**CORTESE ATTENZIONE DIREZIONE GENERALE VALUTAZIONI AMBIENTALI**

MINISTERO DELL'AMBIENTE  
E DELLA SICUREZZA ENERGETICA

**Oggetto: problematica conservazione ZSC IT8030041 Gaiola-Nisida connessa al Progetto "Adeguamento dell'Arena S. Antonio e dei relativi scarichi in mare" (PRARU SIN-Bagnoli-Coroglio)**

Mappa di contesto con ubicazione dei nuovi scarichi Fognari previsti dal PRARU nell'area della ZSC Gaiola-Nisida

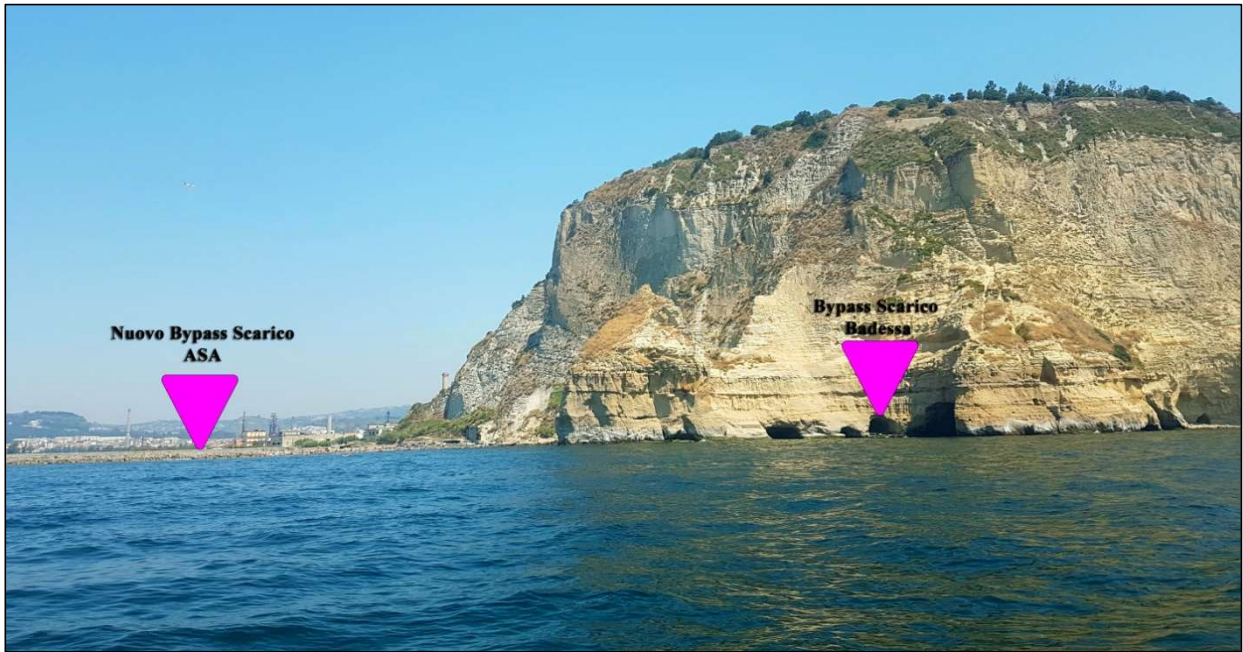
- Da qui la necessità di aprire un nuovo ulteriore scarico di Bypass sulla spiaggia di Coroglio (in piena ZSC) per far fronte all'aumento di portata che confluirà all'impianto di Coroglio che si aggiungerà all'esistente scarico di Bypass già attivo in piena ZSC.

- Oltre a ciò il progetto prevede la realizzazione di una terza condotta sottomarina per aumentare la portata dei reflui sfocianti a -50 m di profondità, proprio nei pressi dei 3 principali banchi rocciosi ospitanti la biocenosi del coralligeno.

Per i motivi sopra enunciati si chiede di rivedere integralmente il progetto relativo al riassetto della rete fognaria dell'area al fine trovare soluzioni alternative che non compromettano e no incidano sella Zona Speciale di Conservazione IT8030041 "Fondali marini di Gaiola e Nisida" della Rete Natura 2000 e che si colga l'occasione irripetibile di eliminare da essa anche l'attuale scarico esistente piuttosto che aggiungercene di nuovi.

Vista da mare dell'attuale scarico di Bypass sversante nella Cala Badessa e ubicazione del Secondo scarico di ByPass in progetto previsto dal PRARU adiacente alla spiaggia di Coroglio.

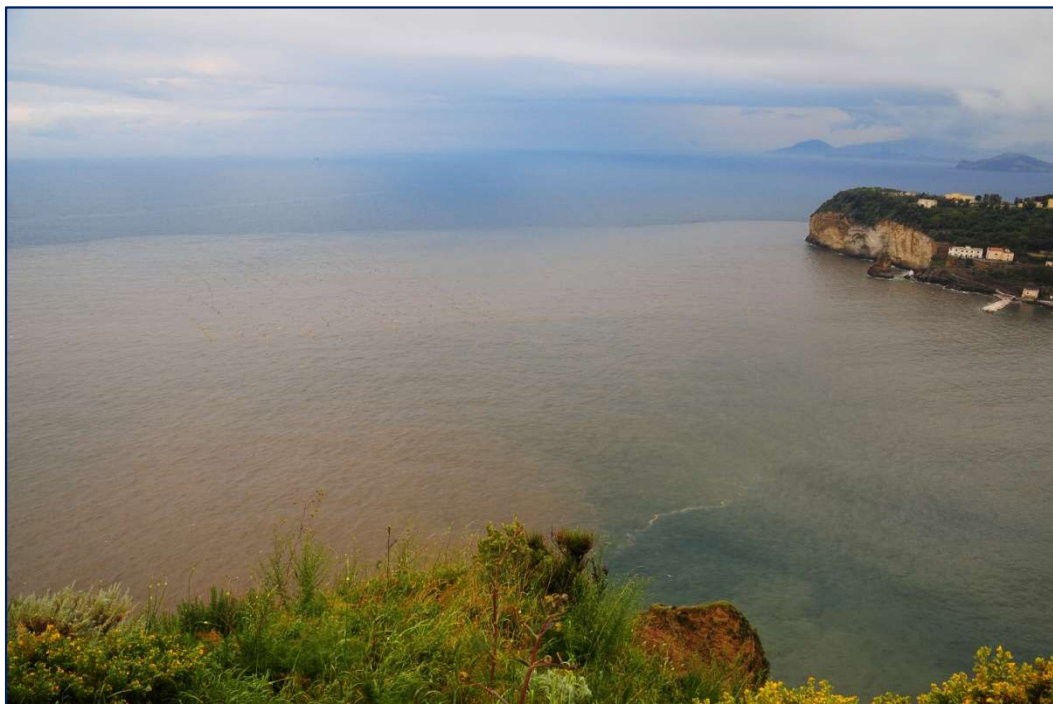
L'area già soffre da diversi anni dello scarico di bypass dell'impianto di pretrattamento acque reflue di Coroglio, che, essendo stato costruito sottodimensionato rispetto al carico di acque reflue in esso convogliate dal collettore ASA (Arena S. Antonio), quasi sempre esonda direttamente in mare all'interno della ZSC in caso di pioggia.
